MAIRIE DE CLICHY-LA-GARENNE

PC09202424D0006

Objet : PC 092 024 24 D 0006 et PC 092 024 24 D 0007
Réponse à la synthèse des avis de la PPVE

RECUS LORS DE LA PARTICIPATION DU PUBLIC PAR VOIE ÉLECTRONIQUE DU 7 NOVEMBRE 2024
à 9h00 AU 6 DECEMBRE 2024 à 17h00 PRÉALABLE À LA DÉLIVRANCE DES PERMIS DE
CONSTRUIRE N° PC 092 024 24 D0006 ET N° PC 092 024 24 D0007

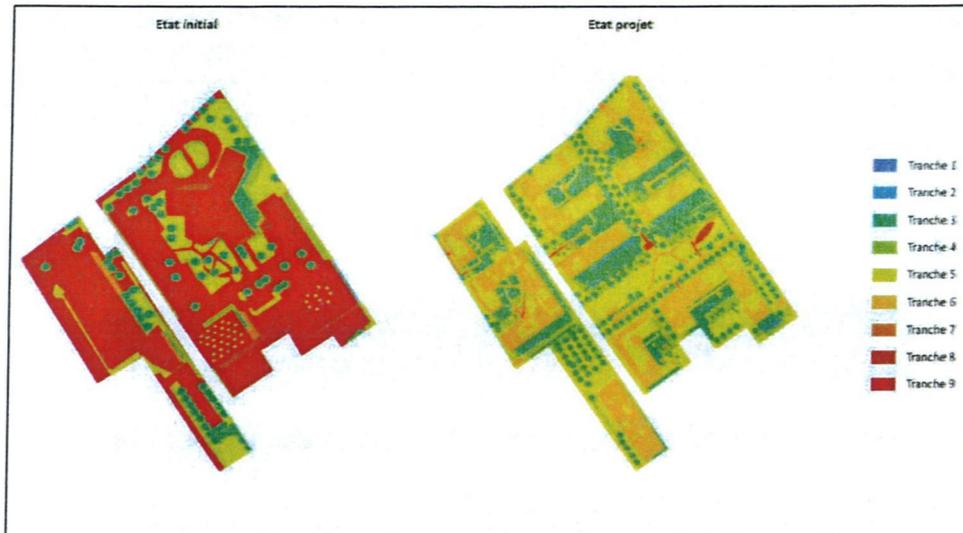
En effet, le site du secteur BIC d'une surface de près de 4 hectares est actuellement composé de différents immeubles de bureaux, de lieux de stockage et de zones de stationnement extérieures. Il constitue une enclave, imperméable à l'échelle du quartier, mais agrémentée de quelques zones de végétation dense. En l'état actuel, 71% du site est bâti ou minéralisé du fait de la présence de nappes de parking étendues. Cette situation participe et amplifie l'effet d'îlot de chaleur lors de phénomène de températures élevées.

Une analyse de la contribution du site initial à l'effet d'Ilot de Chaleur Urbain, via l'outil SCORE ICU, a été réalisée en septembre 2024 par GINGER BURGEAP.

En voici la conclusion : entre l'État initial et l'État projeté, la contribution au phénomène d'Ilot de Chaleur Urbain a été améliorée d'environ 44%, passant d'un SCORE ICU d'environ 0,8 à l'État initial à environ 0,45 à l'État projeté. L'impact du projet est ainsi positif. Les modélisations effectuées indiquent que la réalisation du projet diminue la contribution du site au phénomène d'Ilot de Chaleur Urbain.
